Keitimo siūlymas Nr. 3 Vidaus durų keitimas

Projekto pavadinimas: „VGTU Elektronikos, Mechanikos ir Transporto inžinerijos fakultetų mokomojo korpuso (Plytinės g. 25, Vilnius) statybos darbai su darbo projekto BIM (angl. Building Information Modeling – Statinio informacinis modelis) aplinkoje parengimu“.

Data: 2022 06 02 d.

Tema: Objektas Nr. 01, Mokomasis korpusas: Dėl Techninio projekto architektūrinėje dalyje numatytų plieninių durų keitimo į aklinas aliuminio profilio duris.

Plienines duris šalia vidaus vitrinų VD-05 – 52 vnt.

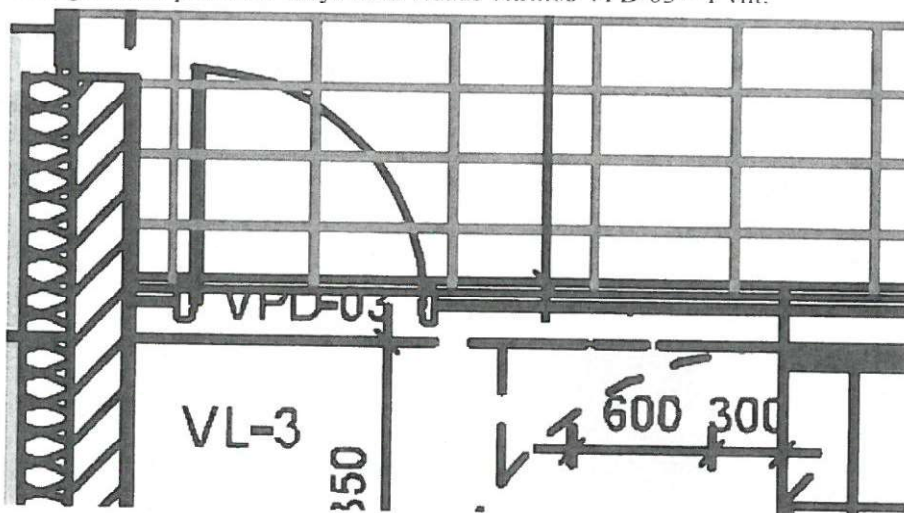
Techninio projekto architektūrinėje dalyje numatyta įrengti:

Priešgaisrinės plieninės durys šalia vidaus vitrinės VPD-03 – 1 vnt.

Siūlome plienines duris pakeisti į aklinas aliuminio profilio duris su mineralinės vatos užpildu ir aliuminio skardos RAL 9004 lakštais. Durys atitinka TP techninių specifikacijų skyriaus Nr. 17 *Aliuminio profilio vidaus ir lauko durys* charakteristikas. Durų akustinė varža ne žemesnė 38 dB.

- Architektūriškai vientisa detalė
- Išvengiami defektai dėl sienų trūkių durų varstymo zonose.
